Doc. No. MA035A-RC-A01 Rev.3

Hitz-B52 型の構造設計に関する説明資料

使用済燃料貯蔵施設に係る特定容器等の設計の型式証明申請（Hitz-B52型）

質問管理票に対する回答（構造関連）（その3）

図 43-1 上部トラニオンの構造と解析モデル(吊上時)

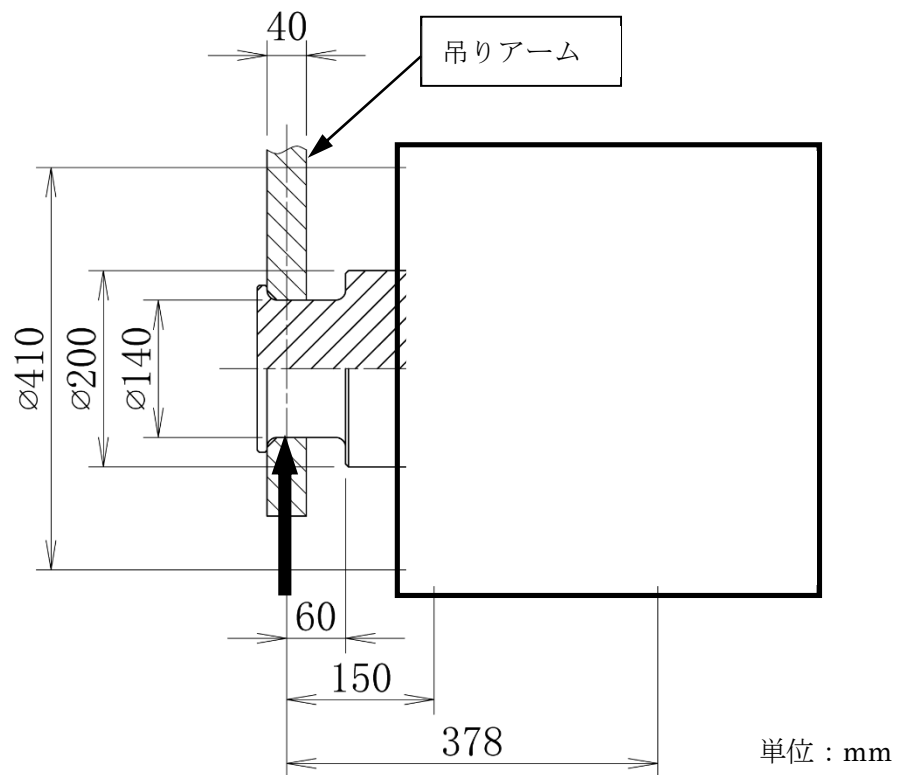
番号	項目	質問日	コメント内容
43	構造設計	2018/10/19	<p>補足説明資料 1-5 Hitz-B52 型 構造設計に関する説明資料 (Doc.No.MA035A-RC-A01 Rev.0) (平成 30 年 10 月 19 日説明資料)</p> <ul style="list-style-type: none"> 別紙 3-11 別紙 3-2 図「上部トラニオンの構造と解析モデル」において、「※1：吊上時の荷重作用点までの距離(モーメントアーム)が「60mm」と設定している根拠を説明すること。

トラニオンの設計においては垂直吊上時に使用する吊具のアーム幅を 40mm と設定し、設計及び評価を実施している。トラニオンに吊りアームを固定する条件において荷重作用点までの距離(モーメントアーム)が最も長くなるように、吊りアームがトラニオン端部に位置していると設定した。この時の荷重作用点を吊りアームの中心軸位置とし、モーメントアームを 60mm に設定した。

吊りアームを記載した概略図を図 43-1 に記す。

別紙 3-4 図 貯蔵中の地震時に下部トラニオンに作用する荷重

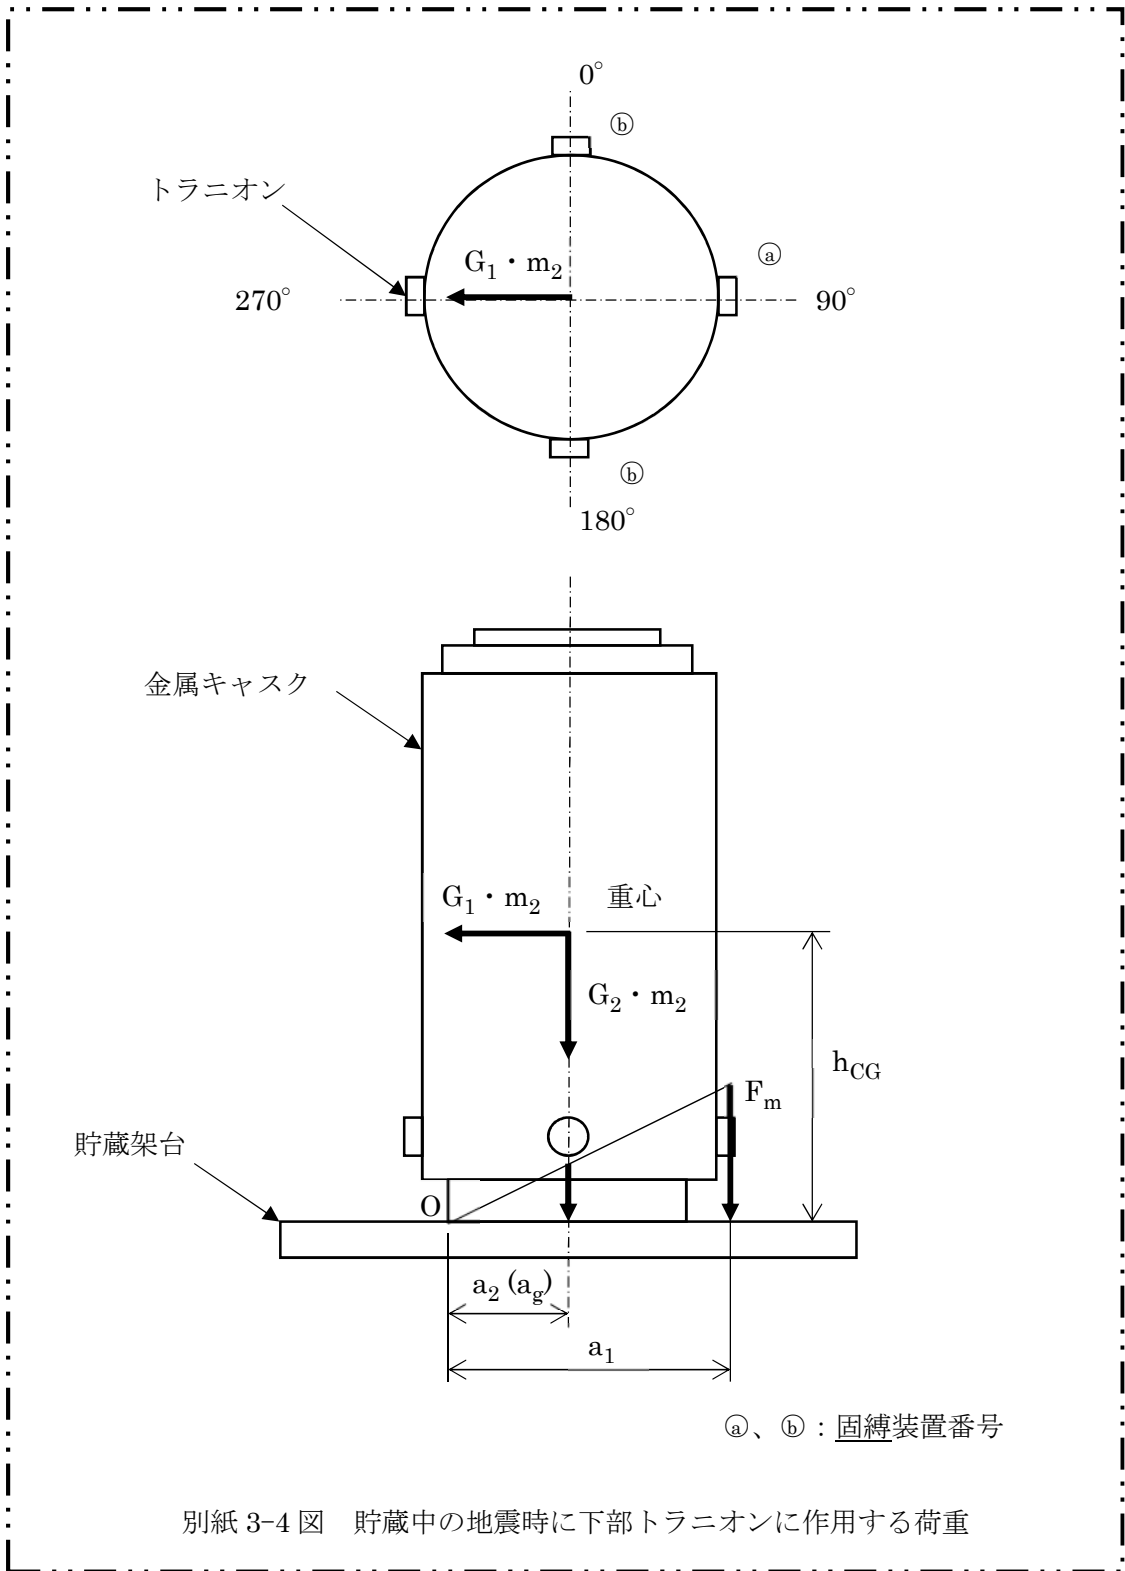
番号	項目	質問日	コメント内容
44	構造設計	2018/10/19	<p>補足説明資料 1-5 Hitz-B52 型 構造設計に関する説明資料 (Doc.No.MA035A-RC-A01 Rev.0) (平成 30 年 10 月 19 日説明資料)</p> <ul style="list-style-type: none"> ・ 別紙 3-5 a1 : 「固定金具中心」を「固定金具作用点」等に修正するとともに、別紙 3-11 別紙 3-3 図「下部トラニオンの構造と解析」の「※1 貯蔵時の荷重作用点までの距離(モーメントアーム)」と別紙 3-12 別紙 3-4 図「貯蔵中の地震時に下部トラニオンに作用する荷重」の「F_m」の記載位置の整合性がとれるように記載すること。

補足説明資料 1-5 Hitz-B52 型 構造設計に関する説明資料(Doc.No.MA035A-RC-A01 Rev.0)の別紙 3-12 別紙 3-4 図について下記のとおり見直しを行う。

- ・ 固縛装置④のトラニオンへ作用する荷重 F_m の位置を別紙 3-11 別紙 3-3 図に合わせて端部へ移動した。

訂正した図を次頁に示す。

図 45-1 トラニオンの構造と解析モデル(90° -270° 側)

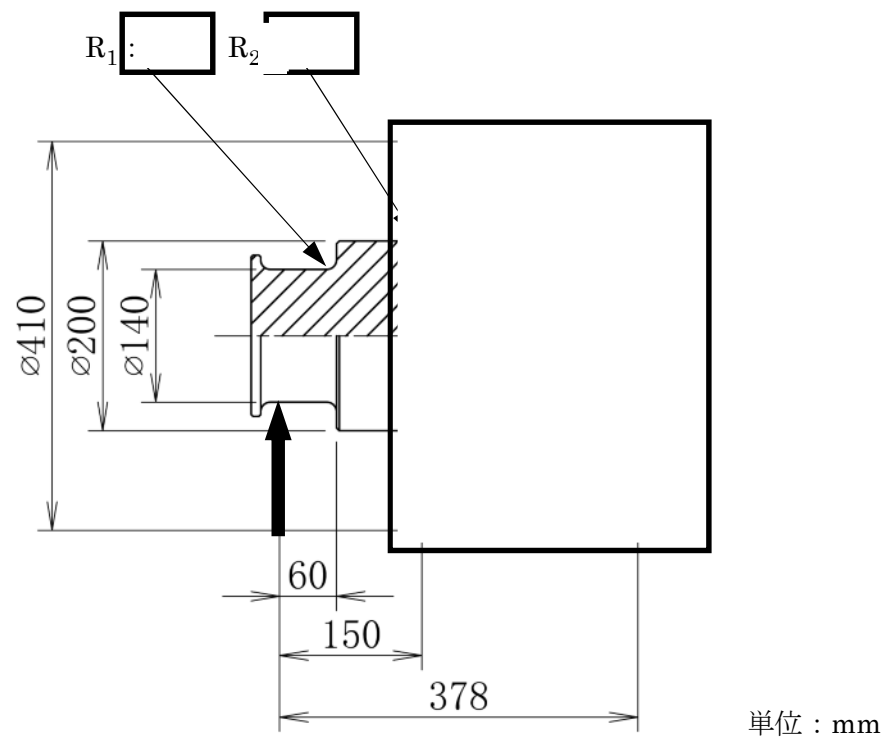
番号	項目	質問日	コメント内容
45	構造設計	2018/10/19	<p>補足説明資料 1-5 Hitz-B52 型 構造設計に関する説明資料 (Doc.No.MA035A-RC-A01 Rev.0) (平成 30 年 10 月 19 日説明資料)</p> <ul style="list-style-type: none"> ・ 別紙 3-11 別紙 3-3 図「下部トラニオンの構造と解析」の R 部の応力集中についての考え方を説明すること。

番号	項目	質問日	コメント内容
103	構造設計	2019/2/20	<p>使用済燃料貯蔵施設に係る特定容器等の設計の型式証明申請(Hitz-B52 型)質問管理表に対する回答(構造関連)(その 3) (Doc.No.MA035A-RC-A02-3_Rev.0) (平成 31 年 2 月 20 日説明資料)</p> <ul style="list-style-type: none"> ・ トラニオン R 部の評価については、R 部の曲率、応力集中係数及び許容繰返し回数について具体的数値を示して考え方を説明すること。

Hitz-B52 型キャスクにおいて、トラニオンの強度評価は金属キャスク構造規格に基づいて設計することとしており、直径が変わる箇所(R 部)への応力集中は疲労評価にて考慮している。トラニオンにはキャスクの熱膨張により生じる二次応力は影響しないことから、疲労評価においては一次応力から繰返しピーク応力強さを求めることとしており、R 部への応力集中による応力集中係数及び繰返しピーク応力強さから計算される許容繰返し回数が実際の繰返し回数に対して十分に大きいことを確認している。

図 45-1 に評価対象としているトラニオンの解析モデルを示す。
